Déclaration de projet et Mise en Compatibilité du PLUi de la Communauté de Communes Montagne Montravel Gurson

Le 17 septembre 2025

COMPTE RENDU VALANT PROCES-VERBAL

**Avis délibéré de la Mission régionale d'autorité environnementale
de Nouvelle-Aquitaine sur le projet de mise en compatibilité du
plan local d'urbanisme intercommunal (PLUi) de la communauté de
communes Montaigne Montravel et Gurson pour la construction
d'un parc photovoltaïque dans la commune de Saint-Antoine-de-
Breuilh (24)**

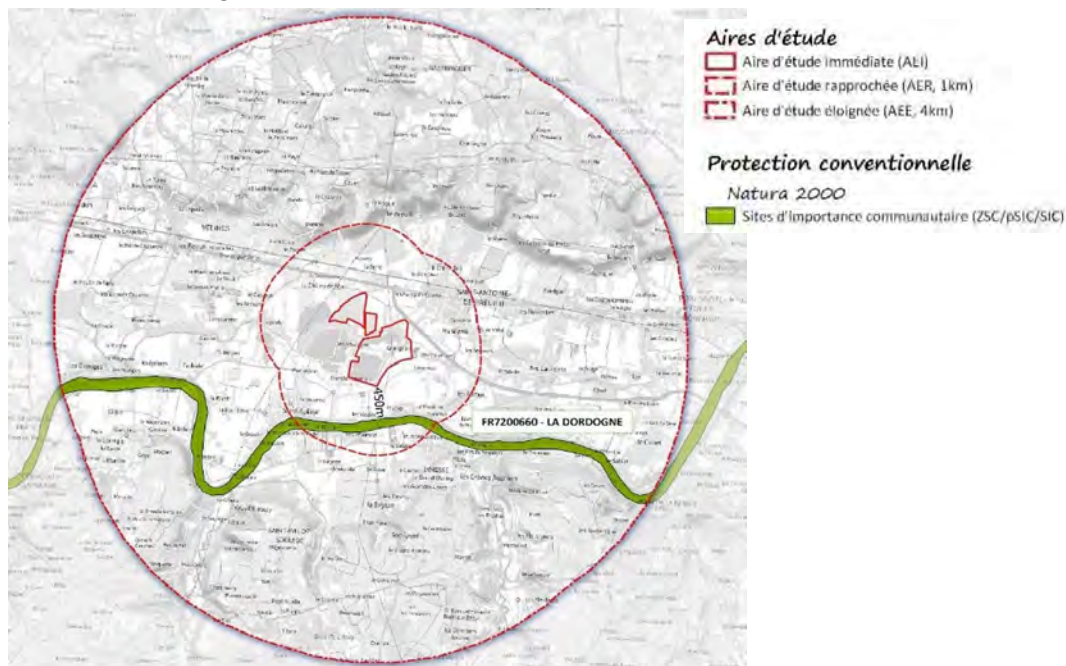
Le dossier mentionne qu'une demande de dérogation au titre des espèces protégées est nécessaire mais ne présente pas le bilan des impacts résiduels du projet à l'issue de la démarche ERC de l'étude d'impact ni de mesures compensatoires accompagnant nécessairement une telle demande.

La MRAe recommande de mener à terme la démarche ERC jusqu'au stade de la définition des impacts résiduels après évitement et réduction.

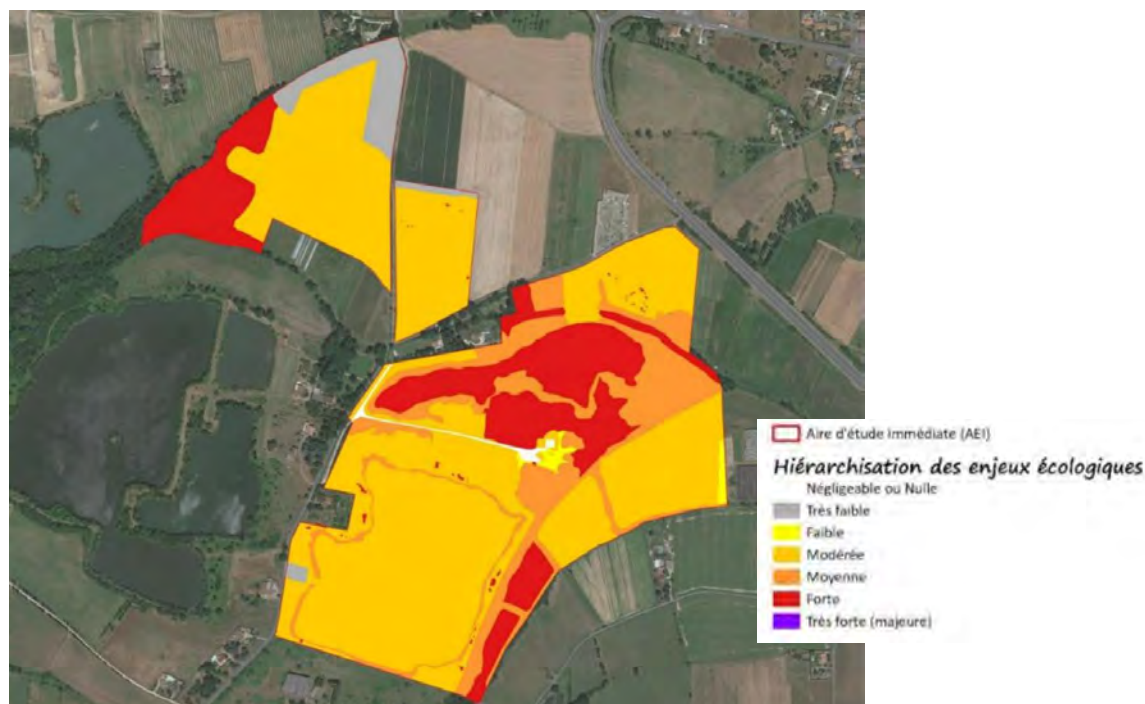
La trame végétale existante sera complétée par la plantation de haies bocagères en périphérie des différents îlots, sur un linéaire cumulé d'environ 1 440 ml. Cette mesure, retranscrite dans l'OAP dédiée, permet l'insertion du projet dans l'environnement et l'analyse montre que les dispositions prévues assurent la gestion de l'interface entre les zones Npv, les axes de communication et les zones d'habitat.

La MRAe note que le linéaire de haies à planter ou à conforter, bien qu'inscrit dans l'OAP, ne fait pas l'objet d'une protection au même titre que les haies existantes. Elle recommande d'inscrire dans le règlement le linéaire de haies à créer et à renforcer.

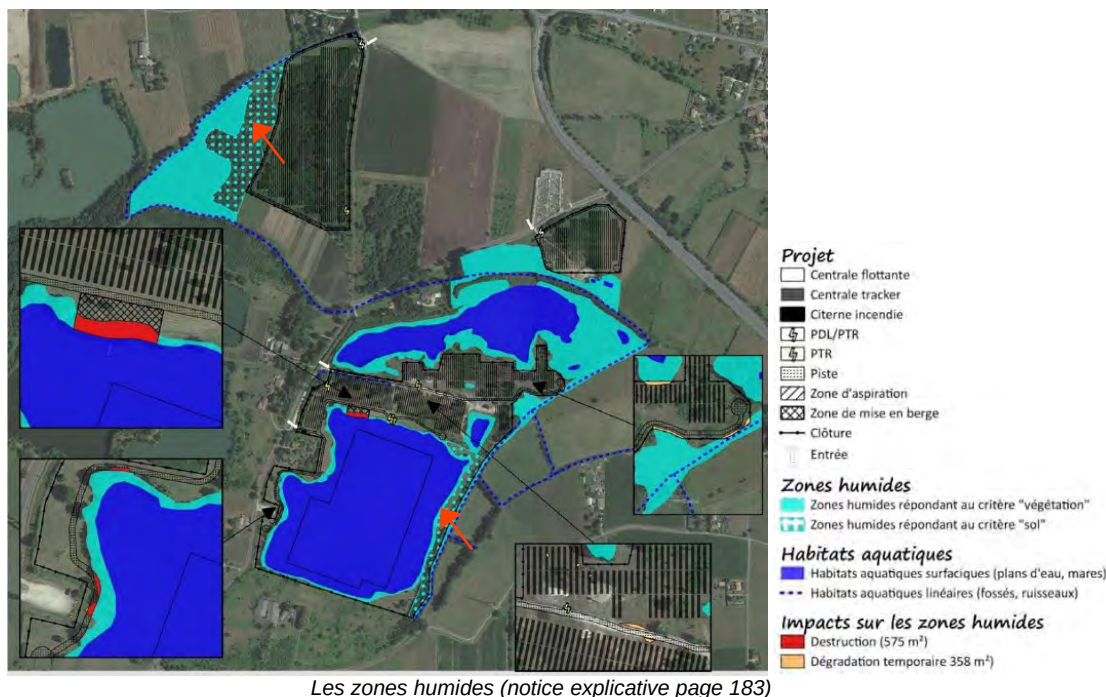
Le règlement écrit intègre des mesures de réduction des incidences relatives à l'aménagement de la partie flottante du parc, comprenant le choix d'une technique d'ancrage de moindre impact sur les berges, la limitation du recouvrement du plan d'eau à 60 % de sa surface, ainsi que le recul des modules vis-à-vis des berges pour limiter l'impact du projet sur la faune aquatique. La principale incidence du projet exposée dans la notice explicative concernerait la destruction de 575 m² de zone humide en berge du plan d'eau (cf. illustration suivante).

La procédure prévoit la protection au titre l'article L.151-23 du Code de l'Urbanisme des zones humides correspondant aux berges du plan d'eau destiné à l'accueil du dispositif flottant du projet et du petit plan d'eau non aménagé dans le cadre de la mise en œuvre du projet. La MRAe relève que cette mesure ne permet pas la protection des zones humides identifiées au contact du secteur Npv Nord (îlot n°1) et en frange du secteur Npv Sud (îlots 3, 4 et 5).

Enjeux identifiés dans le cadre de la démarche ERC relative au projet (notice explicative page 226) et extrait du règlement graphique

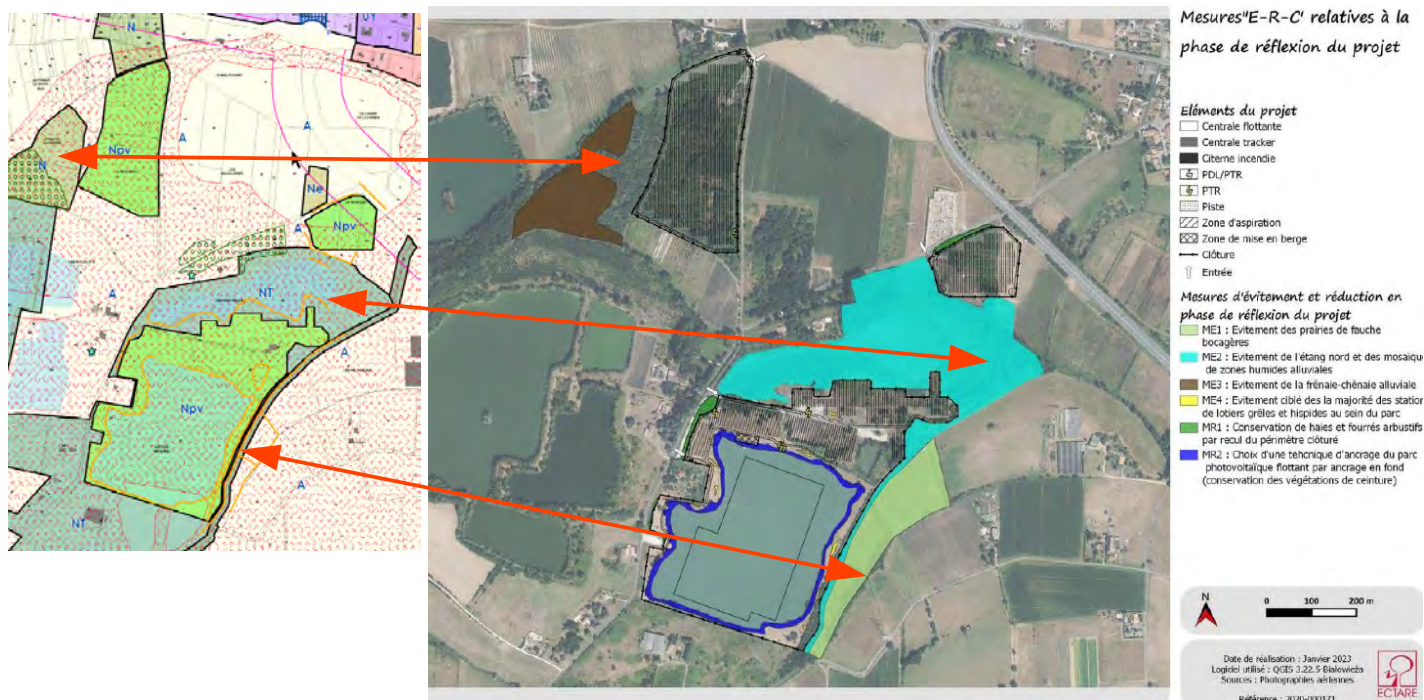
Le règlement graphique ne prévoit pas d'évolution concernant la prairie de fauche bocagères, maintenue en zone A, ainsi que l'étang Nord et des milieux marécageux associés maintenus en zone NT. En permettant des constructions, affouillements et exhaussements du sol, le règlement en vigueur de ces zones ne garantit pas la pérennité de ces milieux. Par ailleurs, la frênaie-chênaie-aulnaie alluviale (enjeu fort) évitée par le projet est maintenue en zone N mais ne bénéficie que partiellement d'une protection en tant qu'espace boisé classé (EBC).

La MRAe recommande de compléter la protection des milieux à enjeux situés à proximité des secteurs Npv.

Trame verte et bleue locale (notice explicative page 140)

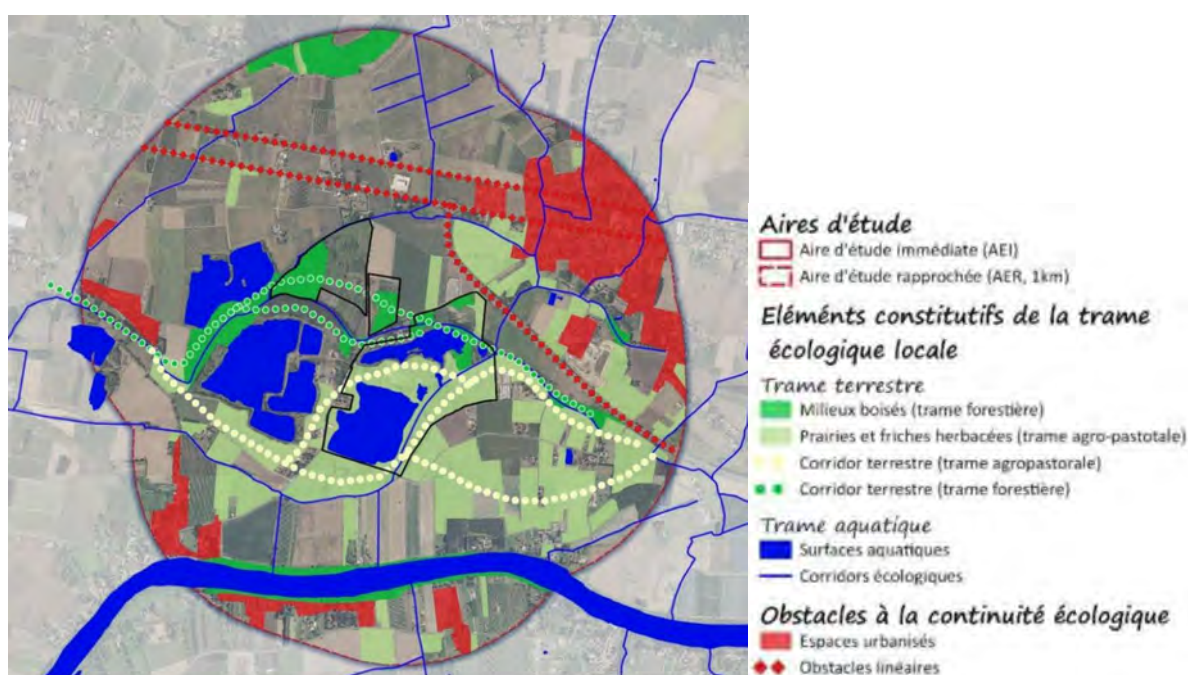
Le choix d'implantation du parc (plusieurs entités disjointes indépendamment clôturées) et les mesures prévues dans le règlement du secteur Npv (mise en place de clôtures perméables à la petite et à la moyenne faune et conservation/confortement du réseau de haies arbustives) limiteront selon le dossier les incidences de la mise en compatibilité sur les continuités écologiques et la fragmentation des habitats. Dans l'optique de limiter les impacts globaux du projet sur la faune des milieux semi-ouverts (notamment les reptiles, amphibiens et avifaune nicheuse), des mesures de réduction spécifiques aux OLD visent à conserver le réseau de haies arbustives et de plates-bandes¹⁴. Toutefois l'hypothèse d'une traduction réglementaire de cette mesure évoquée dans le dossier n'est pas confirmée, suggérant de fortes incidences sur les milieux arbustifs.

La MRAe recommande de traduire réglementairement le maintien des haies et formations arbustives dans les OLD et de préciser les incidences induites du projet de mise en compatibilité sur les habitats d'espèces.
